Monsieur le président de la Commission d'enquête de la Ligne Rouge – 15 Sud du GPE Préfecture de la région Île-de-France

L'AMUTC représente les usagers des transports collectifs de Montreuil et de l'Est Parisien, secteur très mal desservi par le RER et le métro. Elle consacre beaucoup d'efforts à l'amélioration du réseau de bus qui est aujourd'hui surchargé et qui n'offre qu'un service limité aux usagers. Des améliorations importantes ont été obtenues mais elles ne peuvent pallier la création d'un vrai réseau maillé de transports lourds. C'est pourquoi l'AMUTC a développé sa réflexion sur le maillage du réseau régional que ses adhérents utilisent tous les jours, sans se limiter aux aspects strictement locaux qui constituent, légitimement, le premier souci des maires et des conseils généraux.

Schéma officiel du « Grand Huit » proposé en 2009

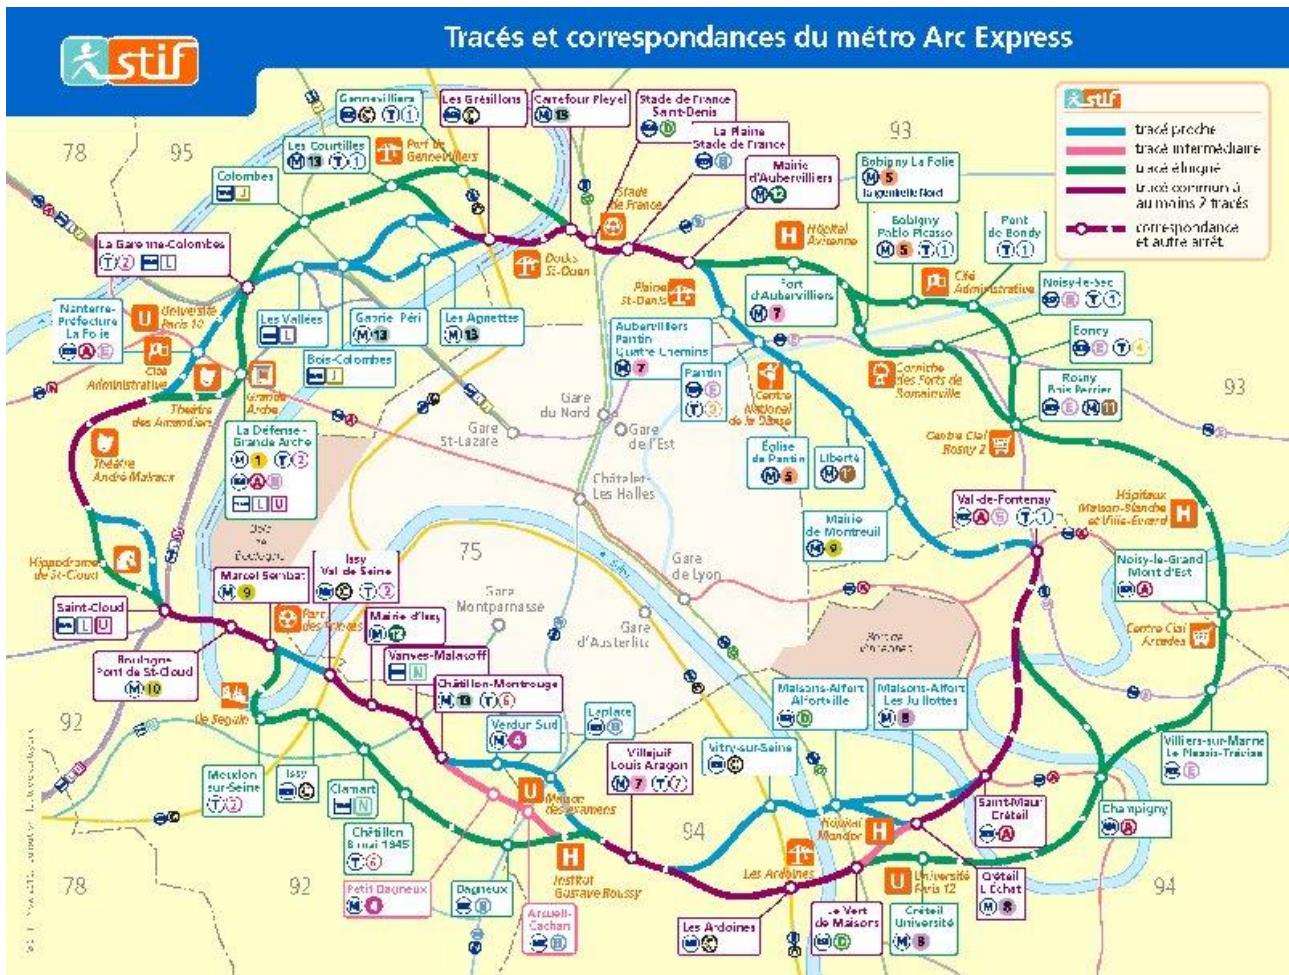
Ce discours annonce l'abandon du projet de rocade de proche banlieue même si le « grand huit » reprend une partie du tracé d'Arc Express. La ligne rouge ne boucle pas en proche banlieue Est et ne peut mailler les radiales situées à l'Est de la ligne 14 (ligne bleue au schéma). Cette ligne rouge est complètement déportée vers l'Est (alors qu'elle tangente Paris au Sud et à l'Ouest) et ne peut de ce fait relier efficacement les banlieues, ni contribuer à réduire la saturation des lignes radiales dans la partie centrale de l'agglomération.

Protocole du 26 janvier 2011 : Carte officielle versée au débat par l'Etat et la Région

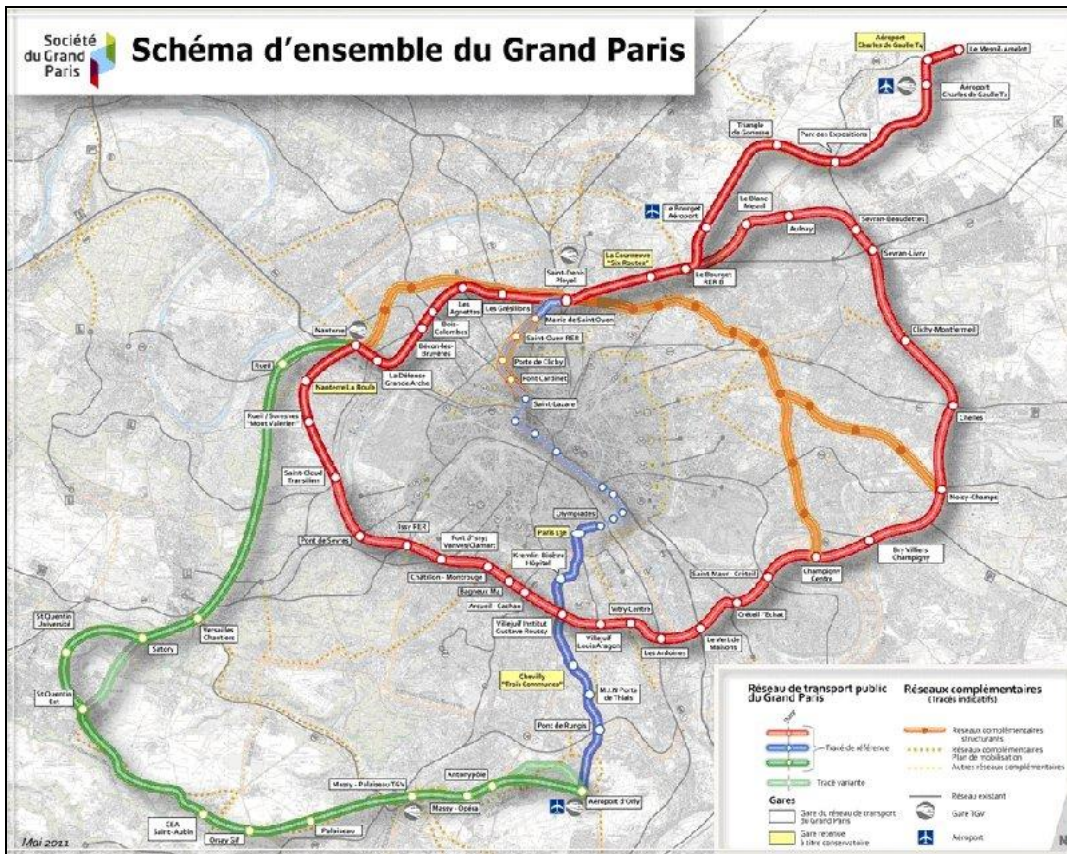
Cette carte traduisait honnêtement le sens du débat public. Ayant été déposée dans les derniers jours du débat, elle n'a pu évidemment faire l'objet d'échanges, les participants se limitant à saluer l'effort réalisé par l'Etat et la Région pour rapprocher leurs points de vue. Malheureusement le projet va ensuite dériver et revenir de plus en plus vers le projet initial du grand huit et s'éloigner d'Arc Express comme le montre la carte suivante de la SGP datée du 26 mai 2011 :

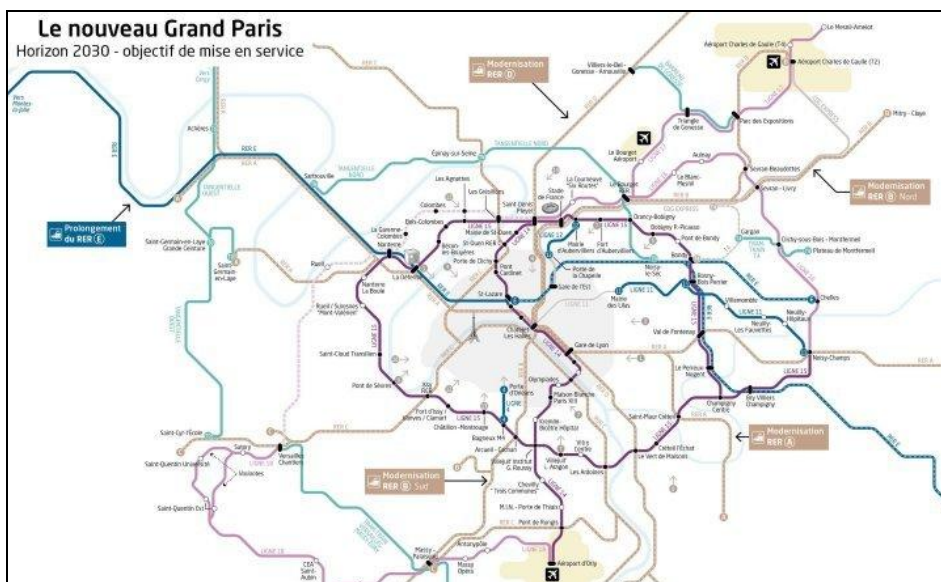
En quatre mois, le principe de la rocade bouclée qui avait été validé par le débat public puis par le protocole Etat Région a été remis en cause. On retrouve la ligne rouge en forme de citrouille du métro du Grand Paris dont le tracé exclut qu'elle puisse mailler le réseau. La rocade de proche couronne est découpée en deux morceaux rouge et orange, ce dernier devenant un « réseau complémentaire » appelé ligne orange. A l'exception de cette ligne orange, on retrouve complètement inchangé le grand huit de la SGP. Le tracé même de la ligne orange est profondément modifié par rapport au protocole : elle a maintenant son terminus à Noisy-Champs et forme une fourche à Rosny-sous-Bois.

Dans ce schéma, la ligne rouge Sud perd son statut de composante essentielle de la rocade de proche banlieue puisque cette dernière a disparu quelques mois après avoir été rétablie pour tenir compte du débat public.

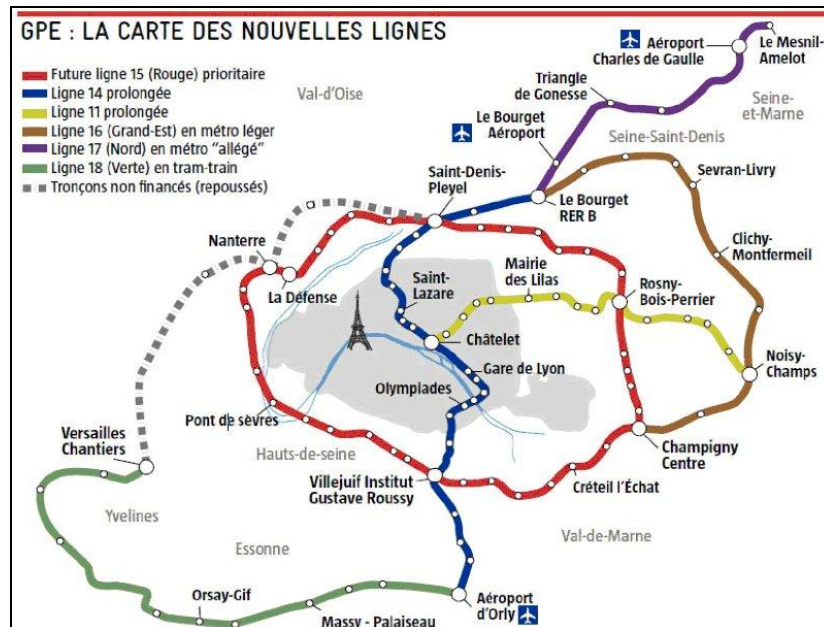
1. L'exploitation de la ligne 15 est-elle prévue en rocade bouclée ?
2. Quelles dispositions ont été prévues pour assurer la régularité de l'exploitation sans imposer aux usagers de changer de train dans des « terminus » intermédiaires ?
